SERVICE-INFO

Optisk og teknisk ændring af styrerulle 532 0410 20

532 0410 20

Figur 1: 532 0410 20 - gammel udførelse

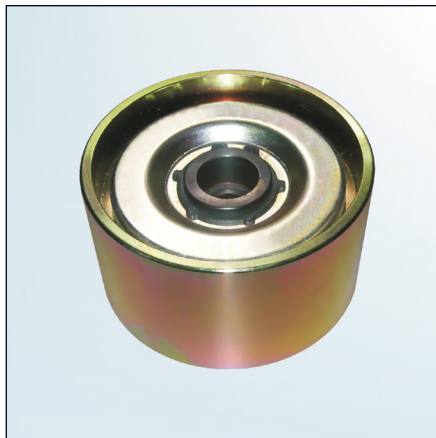
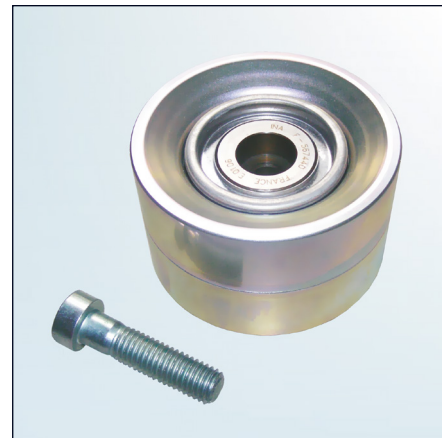
Nærværende serviceinformation giver en forklaring på optiske forskelle mellem den eksisterende og nye specifikation. Foruden den nye fremstillingsmåde er den nye rulle også lettere (657 g modsat 966 g for den gamle rulle).

M10x40 skrue (se figur 2) leveres som supplement til den nye version. Denne skrue erstatter fastgøringsskrue M10x35, som har fastgjort den eksisterende rulle (se figur 1).
